# **REFERAT By- og Kulturudvalget 2022-2025 d. 05-02-2025**

# Punkt 2: Kontorhus i Vollsmose. Kommuneplantillæg nr. 47 og lokalplan nr. 1-1075 til endelig vedtagelse

1. Kommuneplantillæg nr. 47 vedtages endeligt uden ændringer.
2. Lokalplan nr. 1-1075 Kontorhus ved Risingsvej i Vollsmose vedtages endeligt med de foreslåede ændringer.
3. Høringssvaret besvares, som foreslået i hvidbogen.

Illustrationsplan, der viser en tydeligere differentiering i udearealerne med parkering placeret i en grøn struktur mod øst, et grønt byrum mod vest og et urbant byrum mod nord og nordøst. Illustrationen er ikke et endeligt udtryk for, hvordan områdets udearealer præcis bliver indrettet.

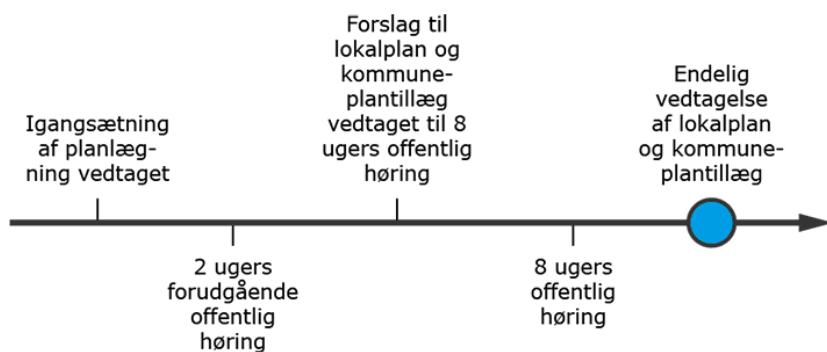
I høringssvaret udtrykkes der ønske om, at der i lokalplanen fremgår en tydeligere differentiering i udearealerne med parkering placeret i en grøn struktur mod øst, et grønt parklignende areal mod vest og et urbant byrum mod nord og nordøst. I høringssvaret foreslås, at vej- og parkeringsareal har en organisk udformning, hvor parkeringsarealet brydes op og fremstår som ”parkeringslommer” imellem træerne i den grønne struktur (se illustrationsplan nedenfor).

I høringssvaret er der forslag om, at det i lokalplanen ændres, hvilke træer, der skal bevares, således at det er de største og mest bevaringsværdige træer der bevares, mens enkelte mindre træer fjernes for at muliggøre ændringerne i disponering af planområdets udearealer. Der ændres ikke på antallet af træer, der skal bevares.

I høringssvaret gives der udtryk for, at den ændrede disponering af planområdets udearealer, medfører et behov for, at lokalplanen giver en større fleksibilitet i forhold til placering af stiadgange for stiforbindelse øst for byggefeltet.

I høringssvaret udtrykkes der ønske om en mindre justering af byggefeltets sydvestlige hjørne, så dette muliggør, at kontorhuset kan rykkes helt frem i det nuværende byggefelt, så bygningen i højere grad markerer sig mod Risingsvej og promenaden.

I høringssvaret udtrykkes der ønske om at ændre det maksimale areal til teknik på taget fra 20 % til 25 %, samt at det i lokalplanen præciseres, at solceller ikke udgør en del af ovenstående.

Forvaltningen foreslår, at høringssvaret imødekommes, idet forvaltningen vurderer, at ændringen i lokalplanen medvirker til, at planområdets parkering placeres hensynsfuldt i en grøn struktur, idet parkeringen har en mere organisk udformning med bedre plads til grønne elementer. Herudover vurderer forvaltningen, at ændringen i lokalplanen vil tydeliggøre og sikre, at der etableres et grønt byrum mod vest, der giver en rekreativ værdi for områdets brugere og et urbant byrum, der understøtter ankomsten til kontorhuset i sammenspil med promenaden langs Risingsvej. Forvaltningen vurderer, at ændringen af lokalplanen ikke er i strid med lokalplanens intentioner.

Forvaltningen foreslår, at høringssvaret imødekommes, idet de træer, der bevares, er større og mere værdifulde, og idet antallet af træer, som skal bevares, ikke reduceres. Forvaltningen vurderer, at ændringen er af så begrænset omfang, at lokalplanens intentioner med hensyn til bevaring af træer ikke tilsidesættes.

Forvaltningen foreslår, at høringssvaret imødekommes, idet dette giver en større fleksibilitet, så stien kan placeres mest hensigtsmæssigt i forhold til de øvrige funktioner i planområdet. Forvaltningen vurderer, at ændringen ikke strider mod

Forvaltningen foreslår, at høringssvaret imødekommes, idet ændringen vil give en større fleksibilitet med hensyn til placering af bygningen og giver mulighed for, at bygningen i højere grad kan markere sig mod Risingsvej og promenaden. Forvaltningen vurderer, at ændringen af byggefeltets udstrækning er af så begrænset omfang, at det ikke har nogen betydning for planområdets disponering og strider ikke mod intentionerne med planen.

Forvaltningen foreslår, at det maksimale areal til teknik på taget ændres til 25 %, og at det i lokalplanen tydeliggøres, at dette ikke omfatter solceller. Forvaltningen vurderer, at der er tale om en mindre tilpasning, der muliggør den nødvendige teknik på taget. Herudover har det ikke været hensigten med lokalplanen at begrænse omfanget af solceller på taget. Forvaltningen vurderer, at denne justering af lokalplanen ikke strider mod planens intentioner.
